theater:platz

{ Dokumentation zum offenen Wettbewerb für Landschaftsarchitekten nach RAW 2004 }

Stadt Gütersloh  
vertreten durch  
Michael Zirbel, Leiter des Fachbereiches Stadtplanung  
Rathaus - Berliner Straße 70  
33330 Gütersloh  
T. + 49 (0)5241-822385  
F. + 49 (0)5241-823533  
michael.zirbel@gt-net.de  
www.stadtplanung.guetersloh.de

## Beurteilung des Preisgerichts

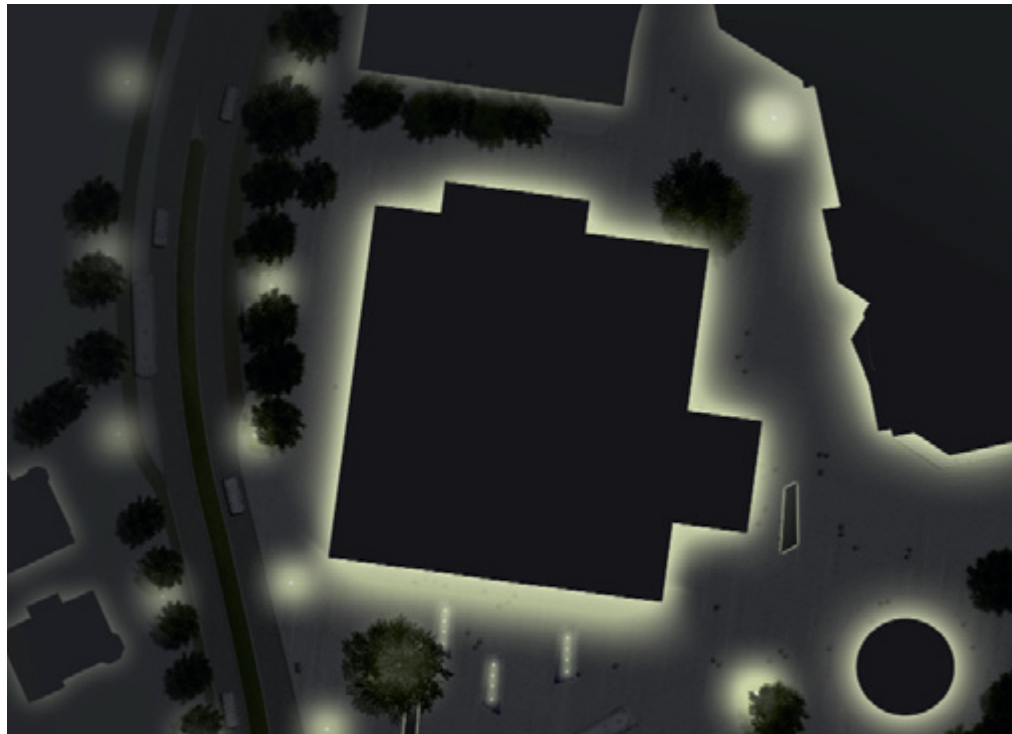
Der Entwurf führt die Achse der Friedrichstraße gradlinig vom Dreiecksplatz über den Theaterplatz auf die Barkeystraße. In diesem Zuge wird die vorhandene Terrassenanlage vor dem Eingang zum kleinen Saal der Stadthalle zurückgebaut und durch eine großzügige Treppenanlage ersetzt. Die Höhendifferenz zur Anlieferung der Stadthalle wird wie selbstverständlich durch eine Rampe mit einer Treppenanlage überwunden. Der Platz öffnet sich im Bereich der Südfassade des Theaters zur Barkeystraße und nimmt seine Linienführung durch eine straßenbegleitende Baumreihe auf. Die südlich platzierten Baumreihen mit Aufenthaltsflächen verbinden den Theaterplatz mit dem Grünzug an der Dalke. Der Belag aus kleinförmigen Natursteinplatten verzahnt alle Funktionsbereiche bis zum Theodor-Heuss-Platz. Insgesamt besitzt der Platz eine hohe Aufenthaltsqualität durch eine einfache Gliederung und betont damit ein repräsentatives Entree, ohne die Sicht auf die Südfassade des Theaters sowie die prä-

gende Silhouette des Wasserturmes zu verstellen. Das Beleuchtungskonzept inszeniert im ersten Sinne das Theater und den Wasserturm, beschränkt sich ansonsten auf wenige Leuchtkörper, welche die erforderliche Grundbeleuchtung sicherstellen.

Die Wassertableaus mit integrierten Wasserfontänen engen den Platz nicht ein und markieren die Eingangssituation.

Insgesamt eine hervorragende Lösung.

Das Preisgericht empfiehlt den 1. Preis (WES & Partner) zur Grundlage der weiteren Bearbeitung und Beauftragung zu machen und bei der weiteren Ausarbeitung folgenden Empfehlungen zu beachten:

- Die Chancen zur Freilegung der Sichtachse und zur Stärkung der Verbindung aus der Friedrichstraße/Innenstadt zum Theaterplatz müssen im Rahmen der Projektrealisierung genutzt werden. Hierzu zählt auch der Umbau der Terrasse der Stadthalle.
- Die Situation zur Barkeystraße soll überarbeitet und differenzierter gestaltet werden, um eine klare Zonierung im Übergang vom neuen Theaterplatz zur bestehenden Straße zu erreichen.

## Beurteilung des Preisgerichts

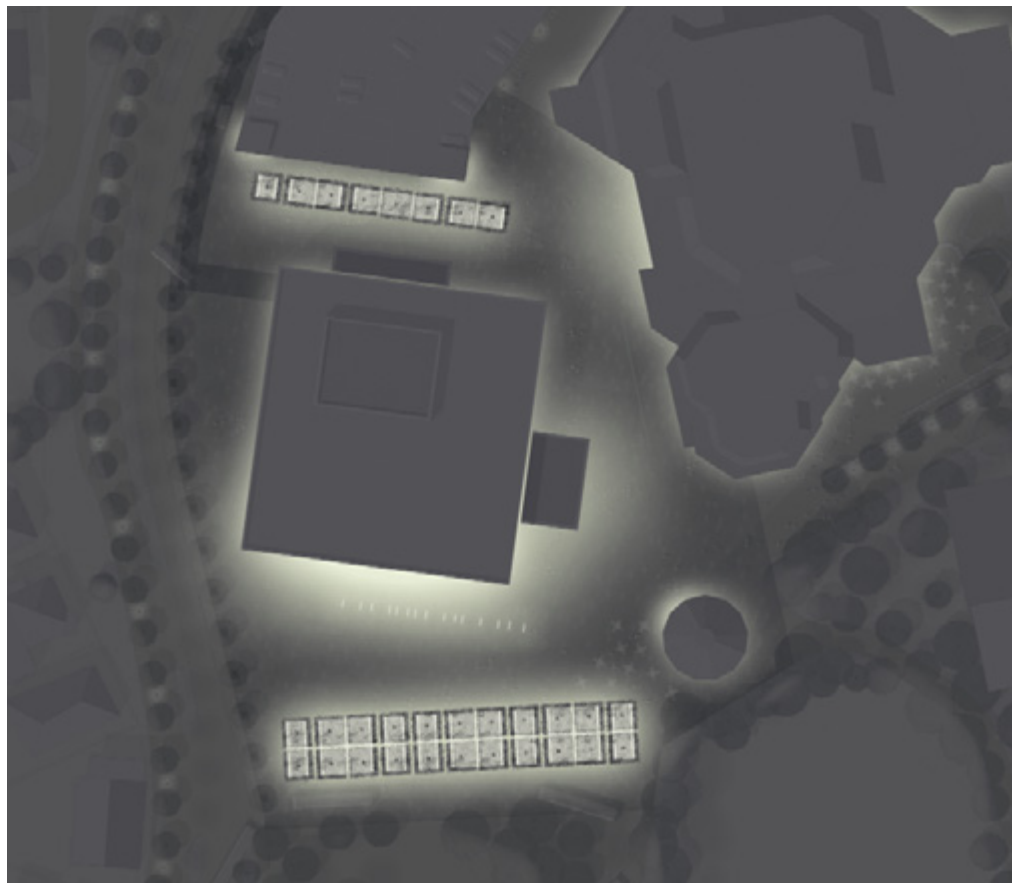
Städtebaulich wird die Stärkung der Barkeystraße mit einer dem Straßenzug folgenden leicht geschwungenen Baumreihe positiv gesehen. Die großzügige Platzfläche, die um das Theater entsteht, ist in ihrer monomaterialen Ausformung angenehm proportioniert. Sie bindet den Theaterneubau gelungen mit der Stadthalle und dem zukünftigen Parkhaus zu einem zusammenhängenden Stadtraum zusammen. Die wenigen, die Platzfläche prägenden Elemente sind geschickt gesetzt; Höhenunterschiede im Gelände werden über einfache Brüstungselemente überzeugend in nutzbare Rampen und Platzflächen gegliedert. Die zwei vorgeschlagenen „Baumspangen“ sind zum Parkhaus als Abschluss und zum Neubau als Übergang gut gesetzt, die Busvorfahrt wird durch die untere Baumspanne sinnvoll aus der allgemeinen Platzfläche herausgehalten. Die unter den beschnittenen Linden angeordneten Holzpodeste bieten eine angenehme Aufenthaltsqualität, die Wasserspiele im Boden vor der

Neubaufassade akzentuieren den Eingangsbereich vor dem Glasfoyer und heben diese Platzfläche leicht aus dem allgemeinen Stadtraum hervor. Die Materialität des Platzes in Betonwerksteinplatten ist denkbar, es müsste geprüft werden, ob die großformatigen Platten die Gefällesituation noch bewältigen können. Der Übergang zur Friedrichstraße mit den Brüstungen, Rampen und der neuen Terrassenausformung vor dem

Stadthallenrestaurant schafft eine besondere Zugänglichkeit zum kleinen Saal der Stadthalle und ordnet diesen Stadtraum gut neu.

Das gewählte Beleuchtungskonzept kommt fast völlig ohne Mastleuchten aus, das vorgeschlagene Bodenleuchtenprinzip schafft eine angenehme, repräsentative Platzausleuchtung ohne dem Theaterfoyer und der Stadthalle ihre räumliche Wirkung bei

Nacht zu nehmen. Es wäre zu prüfen, ob längs der Barkeystraße die Beleuchtung ausreichend bemessen ist. Die gewählten Betonwerksteinplatten bieten eine gute Befahr-/Begehbarkeit und eine einfache Unterhaltung.

Insgesamt eine einfache, aber durchaus überzeugende Lösung der gestellten Aufgabe, welche vielfältig nutzbare öffentliche Platzräume zu schaffen vermag.

### Beurteilung des Preisgerichts

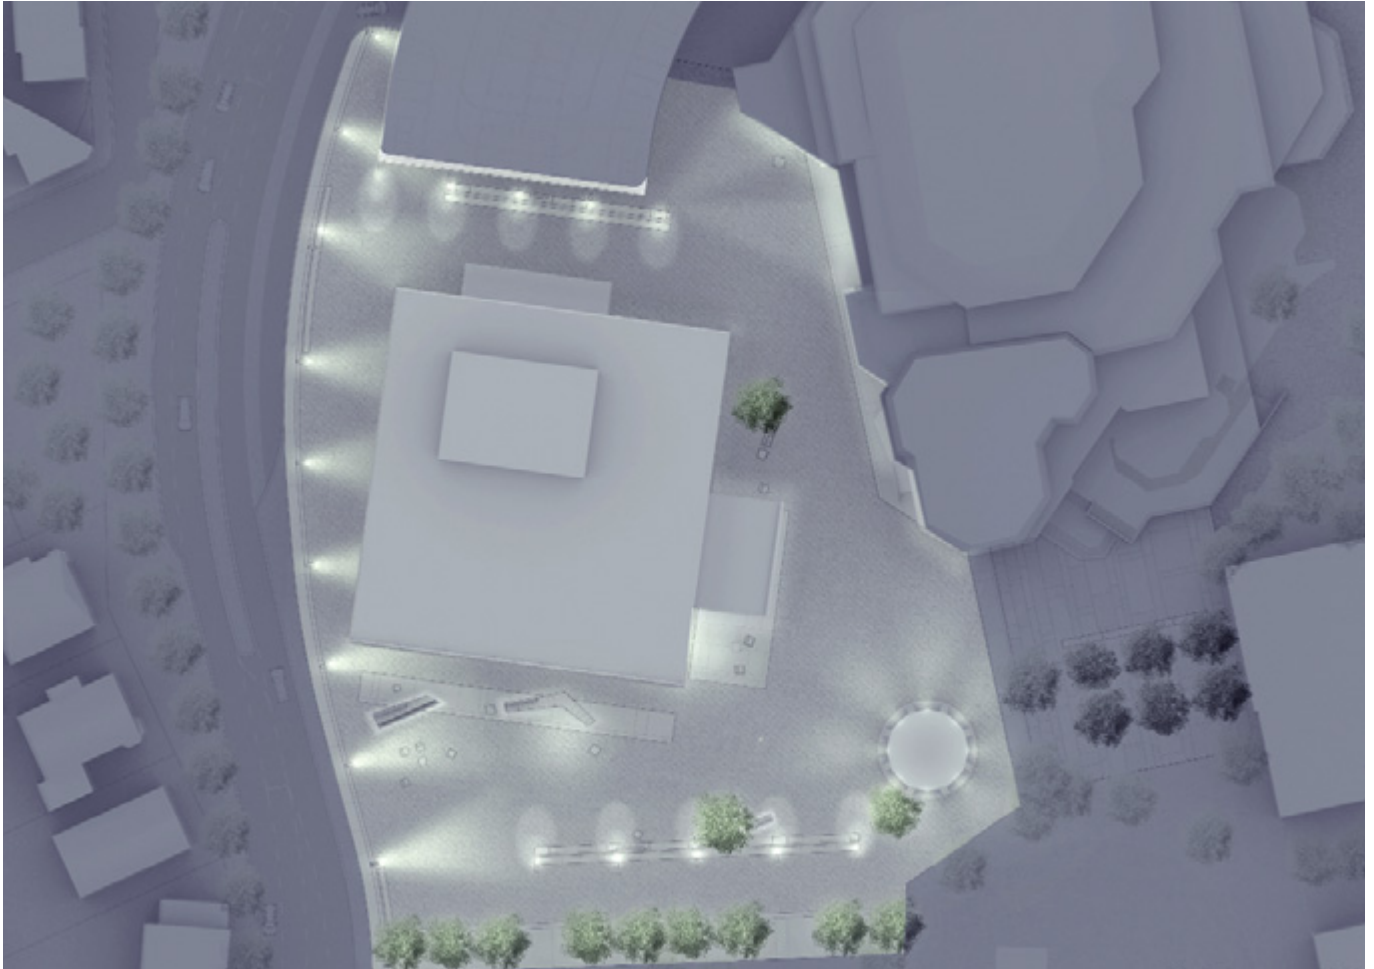
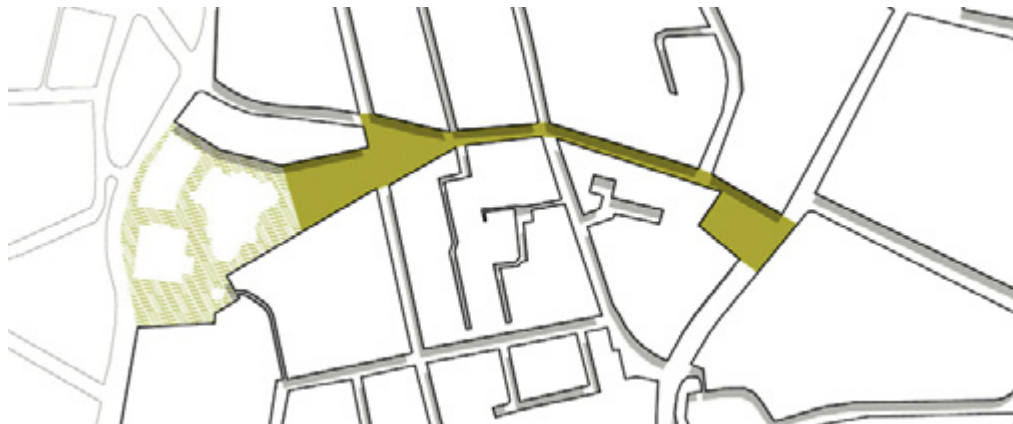
Der Theaterplatz wird konsequent aus der sich aus der Innenstadt entwickelnden Folge von städtebaulichen Räumen (Königstraße – Dreiecksplatz – Theodor-Heuss-Platz) entwickelt. Diese Achse wird durch Grünelemente begleitet und endet in der alleearartigen Bepflanzung der gegenüberliegenden Seite der Barkey-

straße. Als gelungen erscheint die aufgelockerte Baumreihe als Abgrenzung zum AOK-Gebäude.

Die Fläche um das Theatergebäude ist einheitlich in Kleinsteinpflaster ausgebildet und erzeugt so ein homogenes, ruhiges Bild, das trotzdem belebt wirkt.

Südlich der Stadthalle wird großformatiges Pflaster verwendet, das die beiden Plätze sowohl trennt wie auch verbindet. Dadurch wird für Fußgänger der Wechsel der

Plätze ausreichend markiert. Vermieden wird darüber hinaus der Zwang, die nicht mehr vorhandene und auch nicht mehr erkennbare Friedrichstraße fort zu setzen. Die Busse werden „frei“ – also unmarkiert – über den Platz geführt. Die sogenannten „Aufenthaltssinseln“ (am Parkhaus im Norden und südlich des Theaters) sind wie der Übergangsbereich Theodor-Heuss-Platz – Theaterplatz durch großformatiges Pflaster gekennzeichnet. Auf dieser Pflasterfläche sind Sitzelemente angeordnet: In strenger Geometrie

südlich des Parkdecks und in Richtung AOK-Platz, in freier Geometrie unmittelbar am Theatergebäude. Sie sind angemessen zu nutzen sowohl für Theaterbenutzer wie auch für Zeiten außerhalb der Theaternutzung. Sie wirken ästhetisch-gestalterisch zurückhaltend und angemessen. Die sparsame Möblierung und das zurückhaltende Pflastermaterial lassen das Theatergebäude wie selbstverständlich im Raum stehen. Auch der Wasserturm bleibt – wie historisch bestimmt – frei auf der Platzfläche stehen.

Die einseitige Bepflanzung der Barkeystraße (westlich) erfährt keine Entsprechung auf der gegenüberliegenden Straßenseite. Dies ist positiv insofern, als der Blick auf das Theater freigehalten wird. Auf der anderen Seite wirkt dieser Bereich etwas kalt und unbelebt, ein Eindruck der durch die Lichtmasten noch gestützt wird, verstärkt

dadurch, dass das Licht von oben auf die Fläche fällt. Auch der Wasserturm bleibt von Sichtbehinderungen durch Grün unberührt. Der Baum nördlich des Eingangs ist – die Sitzgruppe beschattend – richtig platziert.

Mit der Mischung aus Natursteinpflaster und den Betonplatten z.B. im östlichen Eingangsbereich entsteht ein insgesamt akzeptabler geringer Unterhaltungsaufwand.

Materialität, Nutzbarkeit und Aufenthaltsqualität sind gelungen und dem Theater angemessen umgesetzt.

Dies gilt auch für die städtebauliche Anordnung aus den vorhandenen Raumfolgen.

### Beurteilung des Preisgerichts

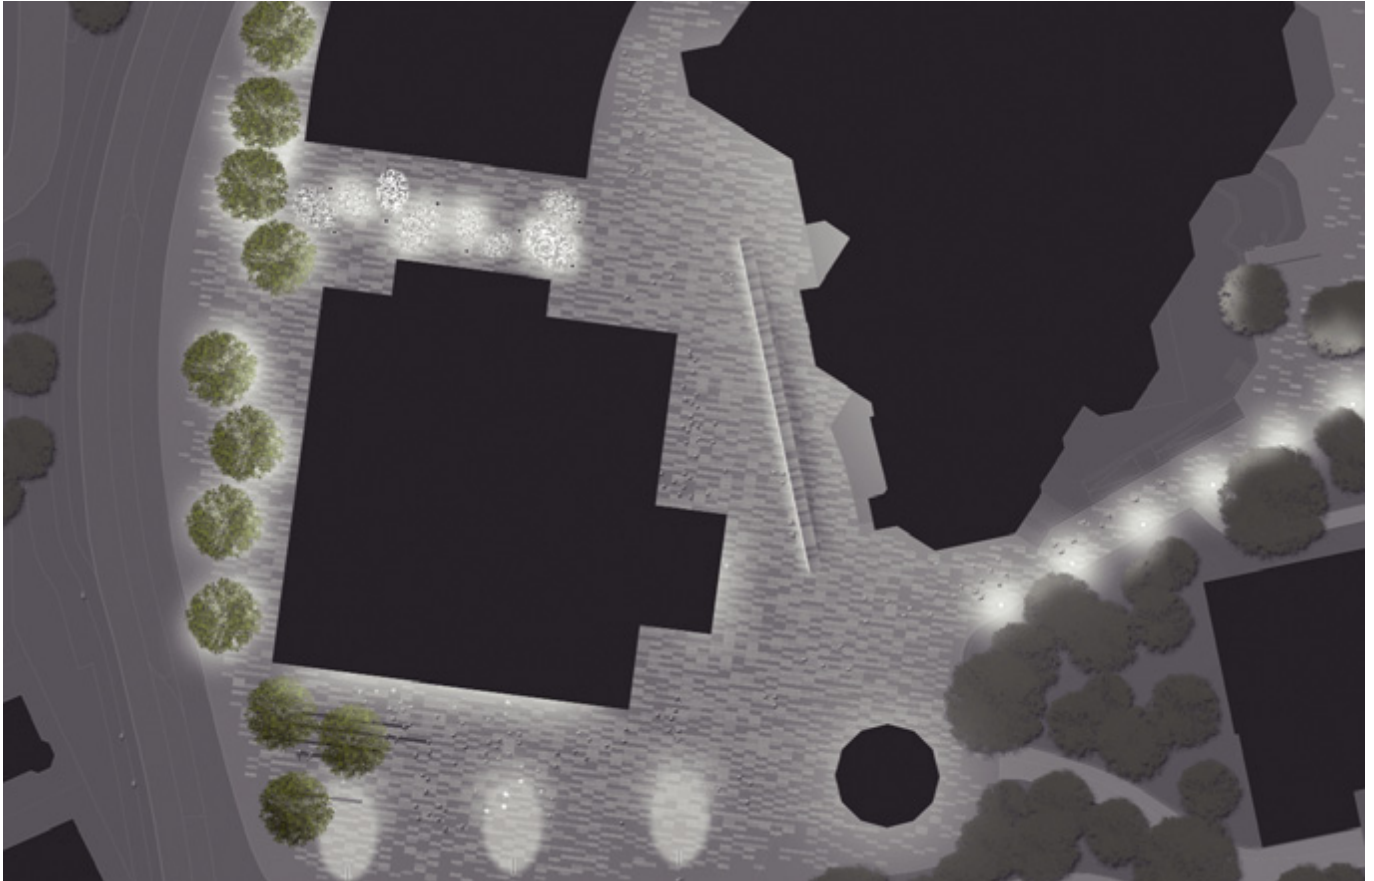
Der Verfasser schafft eine ausgeprägte klare Verbindung zwischen der Innenstadt und dem Theaterplatz, der in seiner Gestaltung durch die Zurückhaltung der Materialien geprägt ist.

Die Abgrenzung des Platzes zur Barkeystraße hin ist räumlich nur bedingt durch die unregelmäßige Baumreihe vorhanden.

Ein ausgeprägter Übergang zwischen Platz und Straße fehlt. Der Platz legt sich auf gleichem Niveau um das Theatergebäude, dabei sollen die Höhenunterschiede zur Stadthalle durch eine ausgeprägte und lang gestreckte Mauer aufgefangen werden. Dies gelingt jedoch nicht im Eingangsbereich der Stadthalle.

Die Reduzierung auf ein Grundmaterial mit einer leicht abgestuften Farbgebung ver-

leiht der Fläche Einheitlichkeit und Großzügigkeit. Die Stellung und Anzahl der Bäume im Randbereich des Theaterplatzes sind diskussionswürdig.

Die Beleuchtung zwischen Theater und Parkpalette ist im Vergleich zur sonstigen zurückhaltenden Gestaltung überdimensioniert. Diese Zurückhaltung setzt sich auch in der Möblierung fort und verschafft dadurch dem Thea-

tergebäude den notwendigen Freiraum. Die Nutzungs- und Aufenthaltsqualität wird durch den fehlenden fließenden Übergang zur Busvorfahrt und zum AOK-Vorplatz eingeschränkt.

Die gewählten Natursteinplatten werden in der Anschaffung höhere Kosten verursachen, bieten dafür aber gute Begeh-/Befahrbarkeiten und einen im Vergleich geringeren Unterhaltungsaufwand.

Die zurückhaltende Gestaltung des Platzes ist ein hervortretendes Merkmal dieser Arbeit.

#### Beurteilung des Preisgerichts

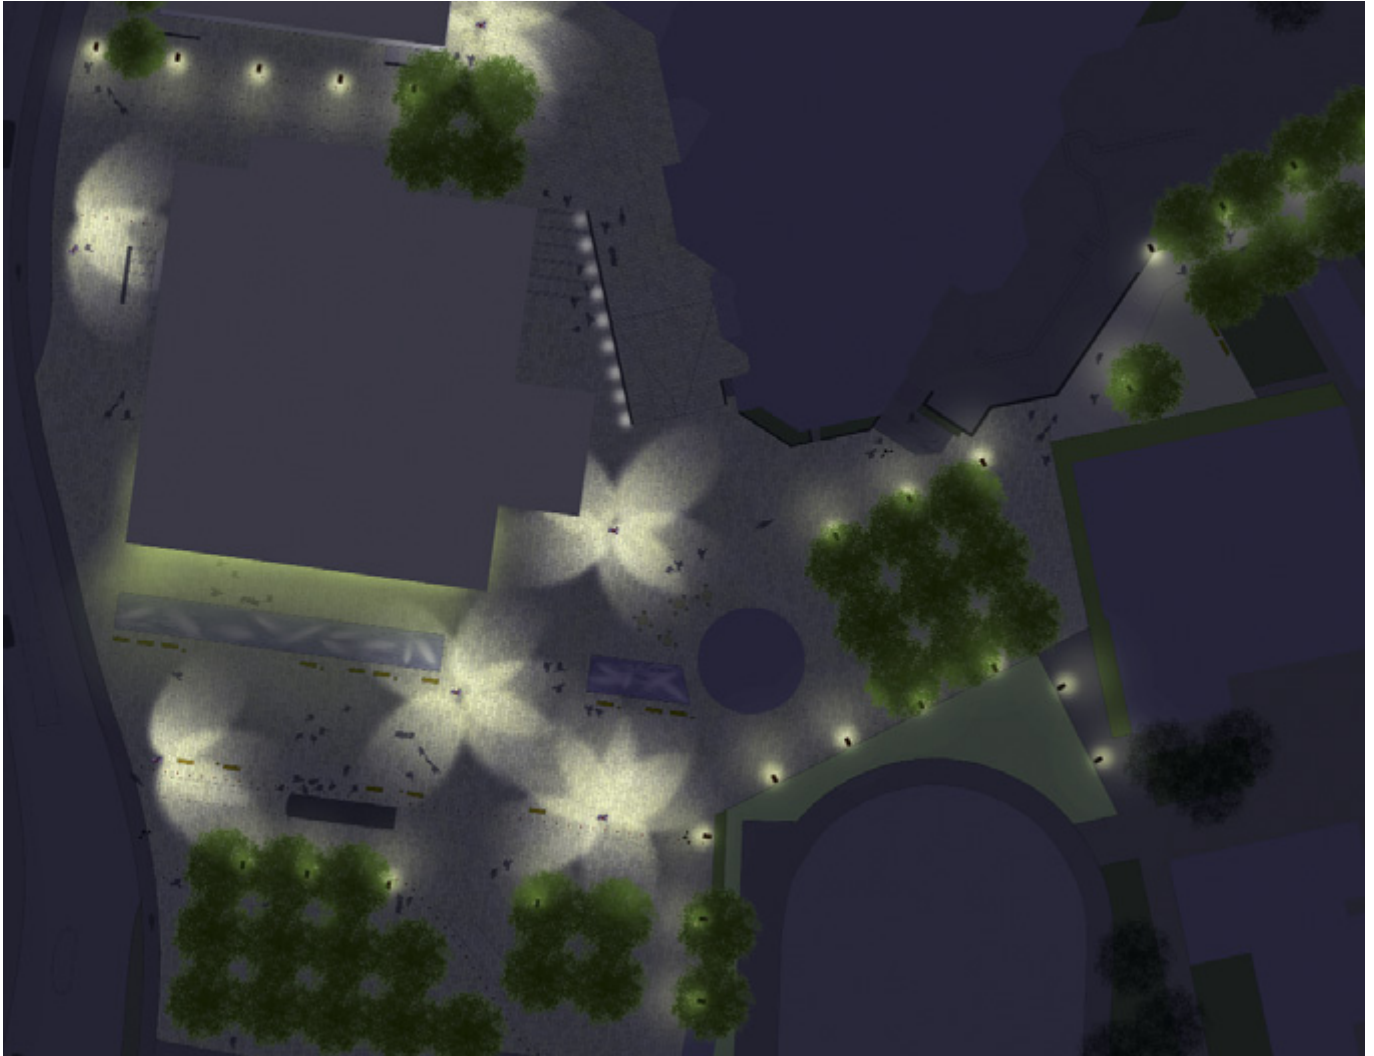
Zunächst bringt man dem Entwurf Sympathie entgegen, da ein paar wesentliche Aspekte offensichtlich erkannt wurden: Ein ruhiger, verbindender

Platzbelag, sparsame Baumsetzungen, der Versuch den Theaterplatz in das Stadtgefüge einzuflechten und – nicht zuletzt – ein Platz der die technischen Anforderungen erfüllen kann. Die Einheitlichkeit des freundlich wirkenden Platzbelages bindet den Platzraum angenehm zusammen. Die „unsichtbare“ Integration der Bus-Wendeschleife in den Platz wird als sehr positiv beurteilt. Die angeordneten Poller erscheinen hierbei sogar verzichtbar. Interessant und prüfenswert ist der Vorschlag, den Stellplatz AOK zukünftig über die Herze-

brocker Straße anzudienen. Die gewählte Platzoberfläche – ein bahnenartiger Belag mit Natursteinoberfläche – ist mit dem Platzrelief kompatibel. Die vorhandenen Höhenunterschiede zwischen Theater und Stadthalle werden in der Regel maßvoll und sensibel in den Entwurf übersetzt.

Bei näherer Betrachtung erkennt man jedoch eine Vielzahl an Unstimmigkeiten und Unsicherheiten in der Durcharbeitung. Die Heranführung und Anbindung der Friedrichstraße ist durch eine starke Fragmentierung und die Addi-

tion von Einzelthemen nicht überzeugend gelöst. Der Lindenhain zwischen Sporthalle, Wasserturm und Stadthalle blockiert statt zu verbinden. Die Terrasse der Gastronomie „Stadthalle“ wird als Bestand übernommen und dadurch die Chance zu einer großzügige-

ren Öffnung vergeben. Die komplette Freistellung des Theaters an der Barkeystraße, ohne eine angemessene Raumkante auf der gegenüberliegenden Straßenseite anzubieten, wird als letztlich doch zu undifferenzierter Umgang mit den unterschied-

lichen Anforderungen an die städtische Einbindung beurteilt. Die Wasserbecken sind aus mehreren Gründen zu kritisieren: Die gewählte Lage verhindert einen großzügigen Vorplatz. Die Splittung in zwei sehr ungleiche Abschnitte – vermutlich einer besseren

Durchwegung des Platzes geschuldet – kann formal in keiner Weise überzeugen. Und die um 10 cm abgesenkten Becken werden sich in der hauptsächlichen Spielzeit des Theaters ohne Wasser als ärgerliche Stolperstellen präsentieren.
